四国電力株式会社からの伊方発電所3号機原子炉容器上部炉心 構造物吊り上げ時の制御棒クラスタ引き上げりに係る報告 に対する評価及び今後の対応について

令和2年4月8日
原子力規制委員会

図 1 - 事象概要図

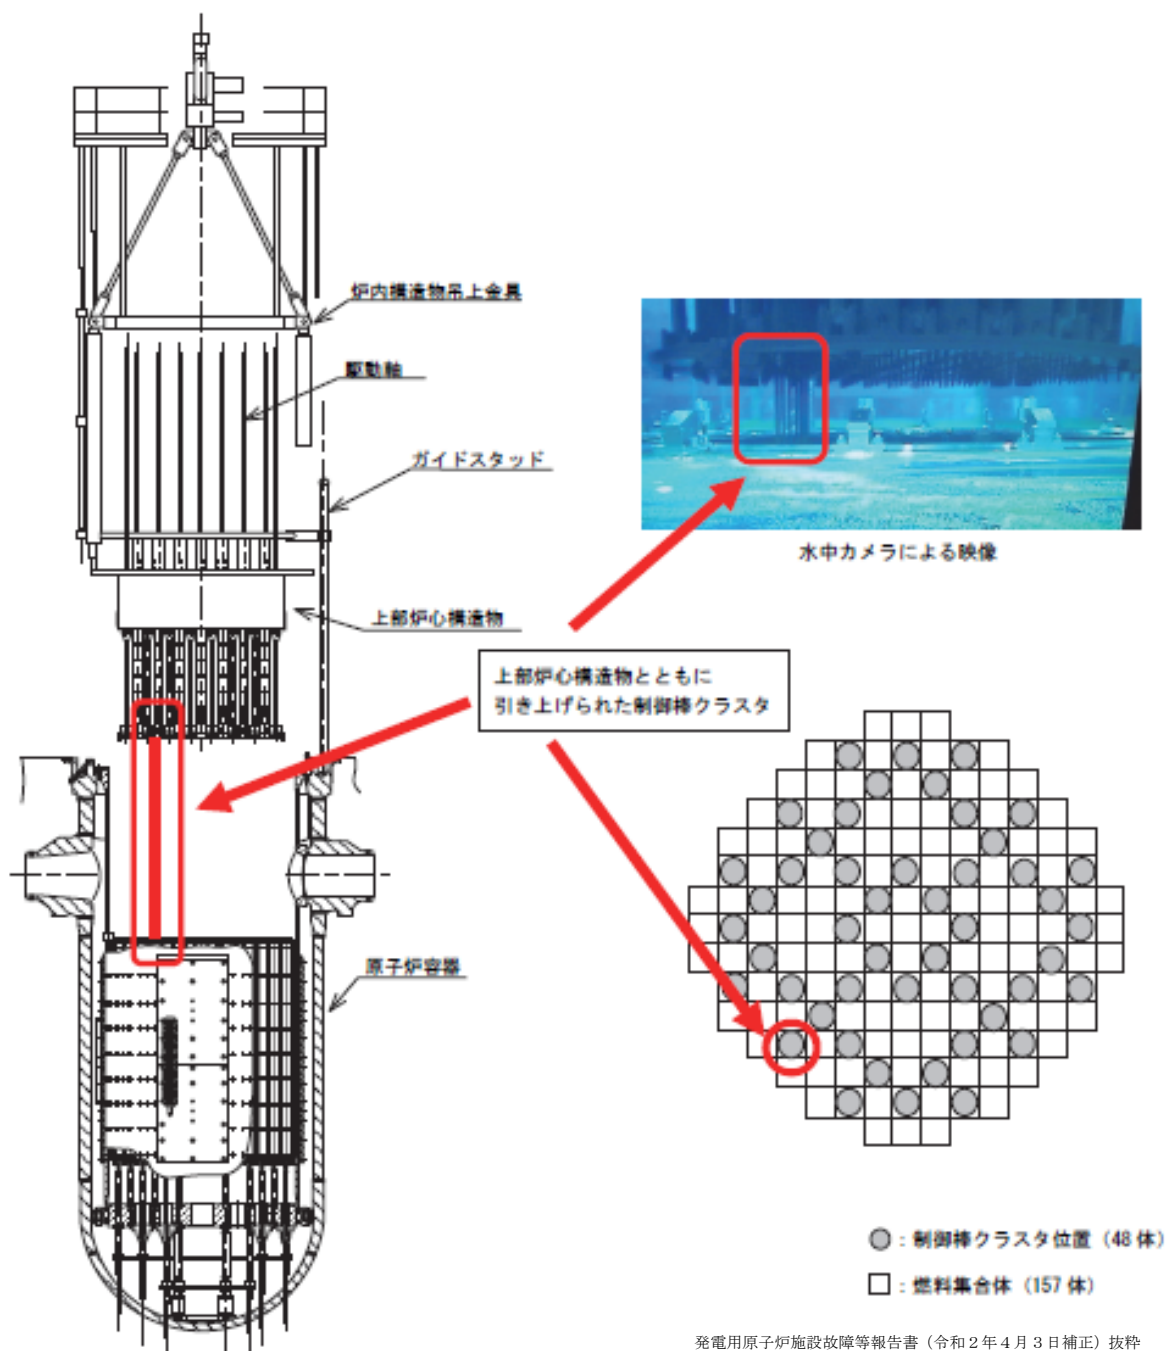
四国電力株式会社（以下「四国電力」という。）は、第15回定期検査中の伊方発電所3号機において、燃料取出作業のため、原子炉容器上蓋を開放し、制御棒クラスタ¹と駆動軸との切り離し作業²を行った後、原子炉容器上部炉心構造物³の吊り上げを行っていたところ、令和2年1月12日に制御棒クラスタ1体が当該構造物とともに引き上げられていることを確認した。（図1）

図2 - 制御棒クラスタ切り離し図

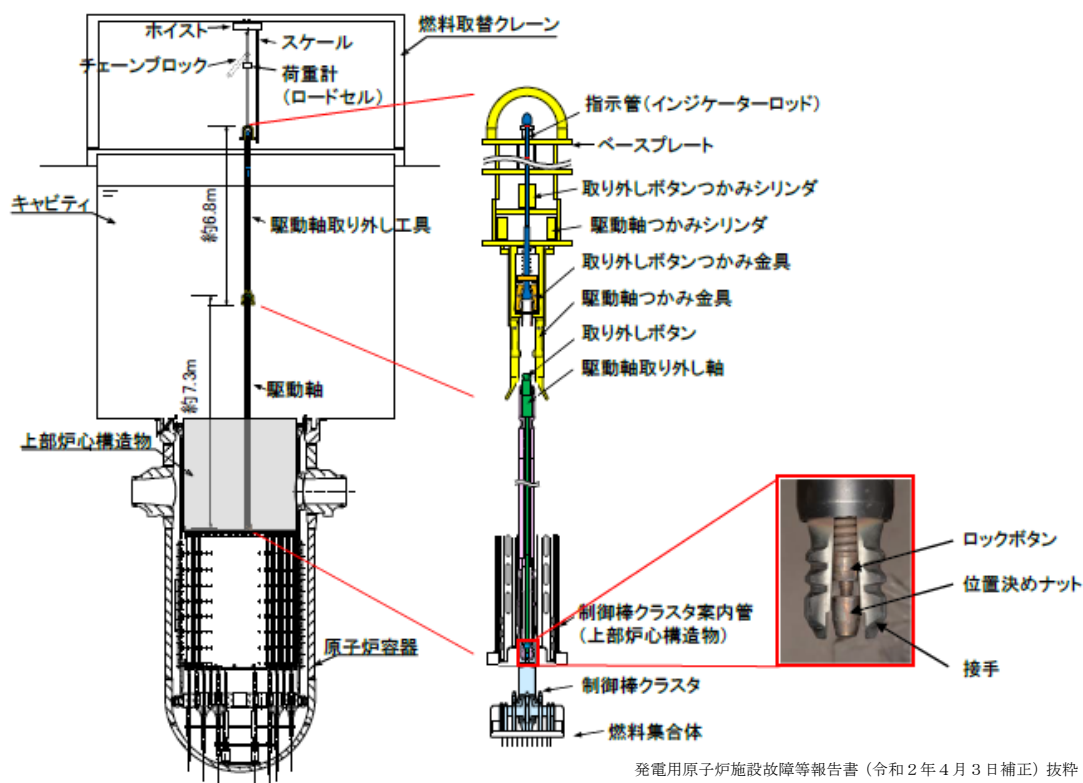
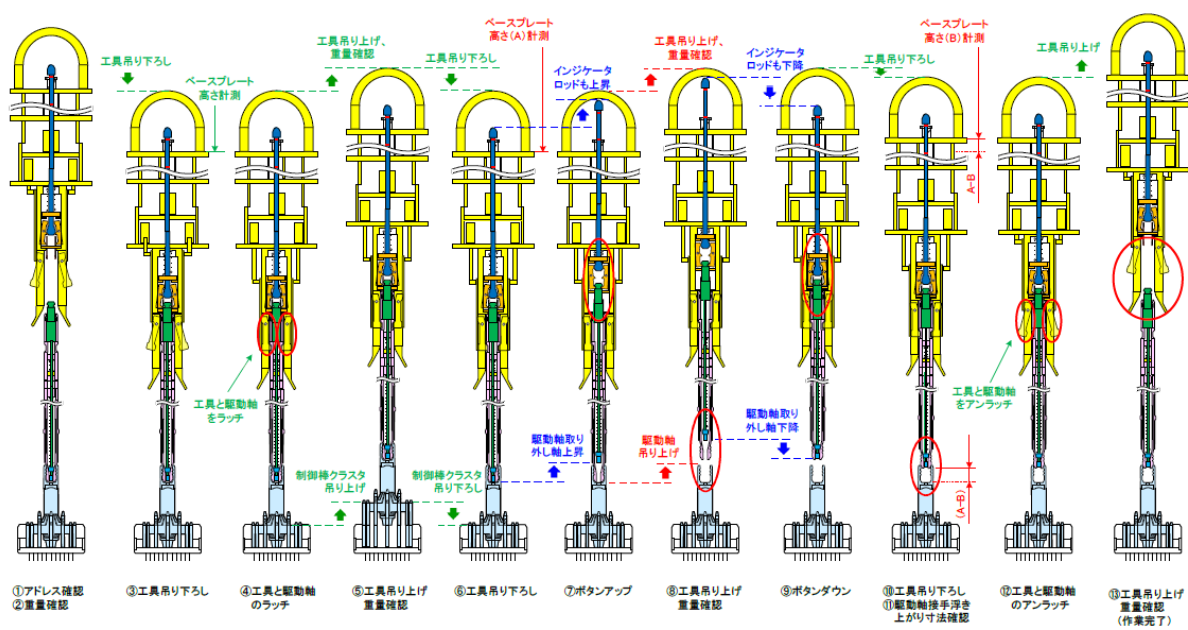
しかしながら、当該手順書は、重量確認と寸法確認により制御棒クラスタと駆動軸が切り離されていることを確認した以降、通常とは異なる不完全な結合状態に至った場合は、制御棒クラスタの引き上がりが生じる可能性があることを確認した。(図2、図3)

図4－引き上がり事象発生時の結合状態ケース検討

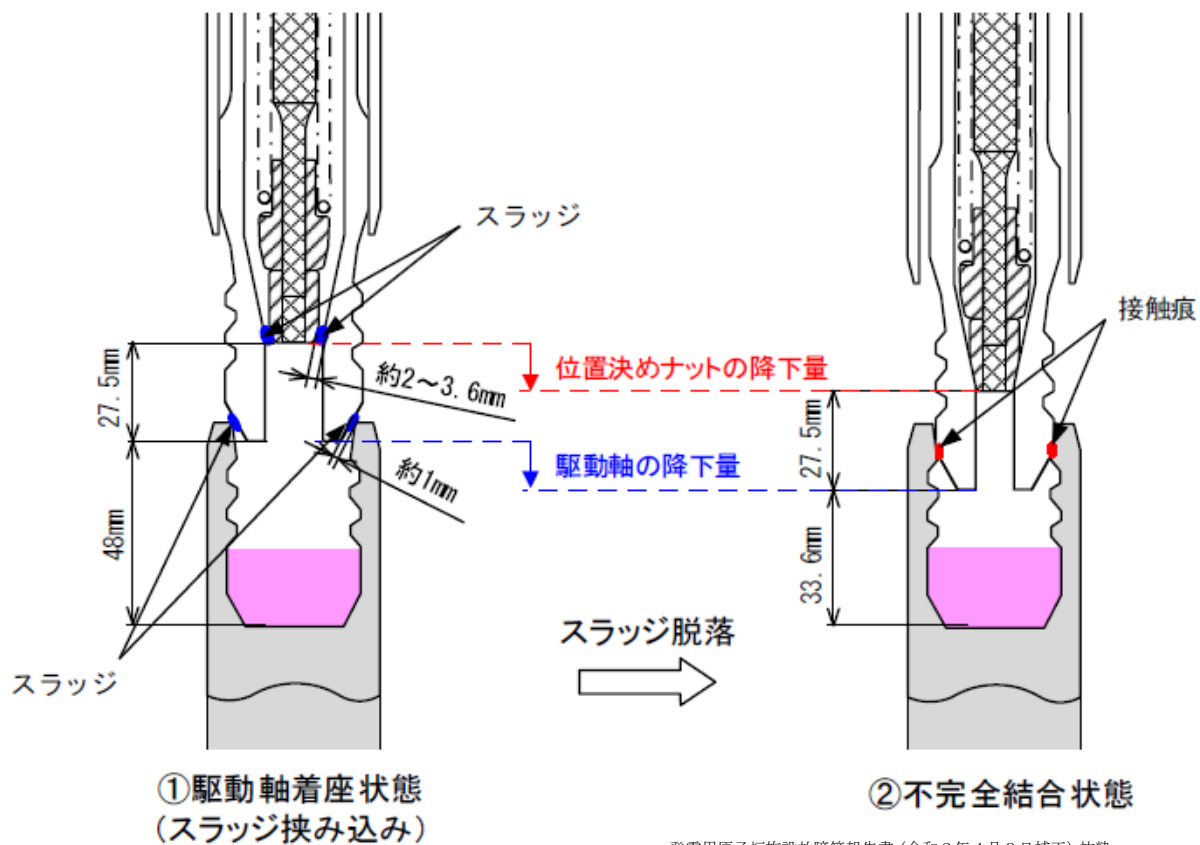
2. 1で想定した不完全な結合状態について、7つのケースを抽出し検討した。スパイダ頭部と接手の形状、接触痕の位置等を検討した結果、駆動軸着座状態及びスパイダ頭部1山目、2山目、3山目のそれぞれの位置で不完全結合する4つのケースで制御棒クラスタの引き上がり事象が発生する可能性があるかと判断した。(図4、図5)

図5－不完全結合状態に至るまでの推定挙動

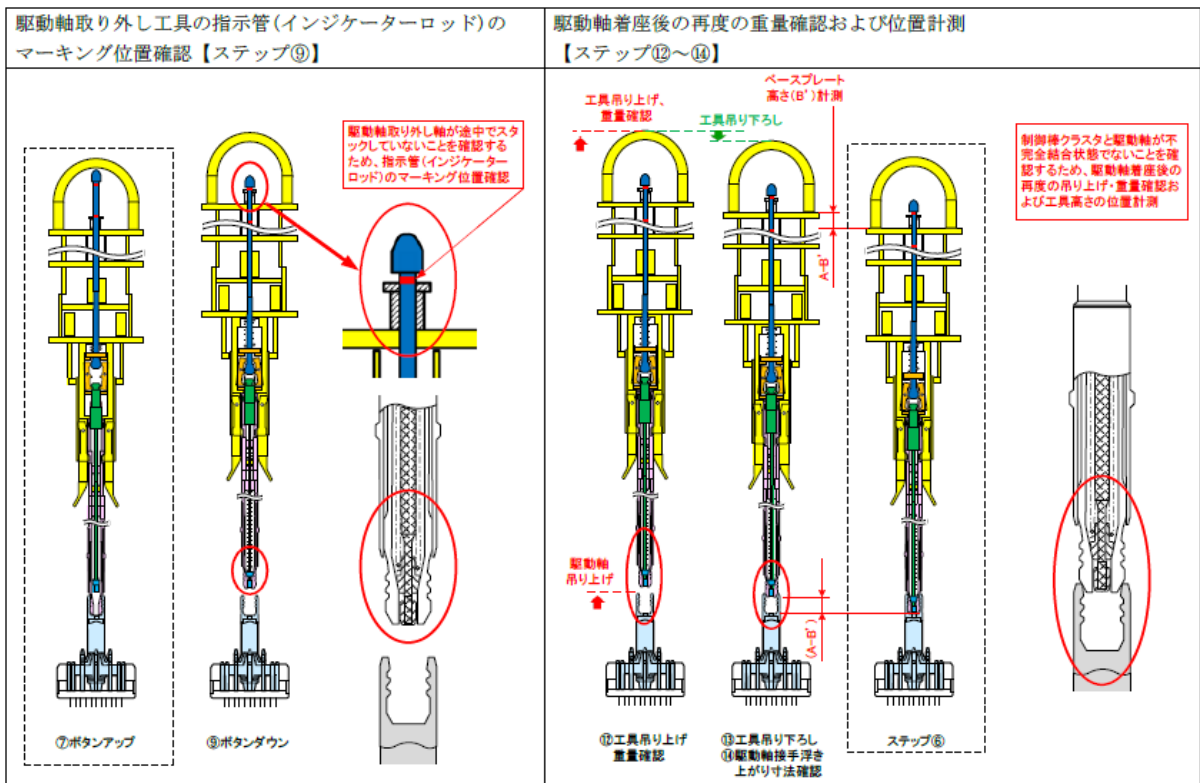
- 駆動軸取り外し軸下降時、ロックボタン廻りに付着した堆積物が位置決めナットと接手の間に挟まり、駆動軸取り外し軸が詰まった。
- その状態で制御棒クラスタに駆動軸を着座させた後、駆動軸が制御棒クラスタのスパイダ頭部内へ沈み込み、駆動軸接手外面直線部と制御棒クラスタのスパイダ頭部 1 山目が接触して不完全結合状態となった。(図 5)
- 上部炉心構造物吊り上げ時、駆動軸と不完全結合している制御棒クラスタも引き上がった。
- 作業手順書には、駆動軸着座前に駆動軸取り外し軸が正規の位置まで下降したことを確認する手順がなく、駆動軸取り外し軸の詰まりを確認することができなかった。
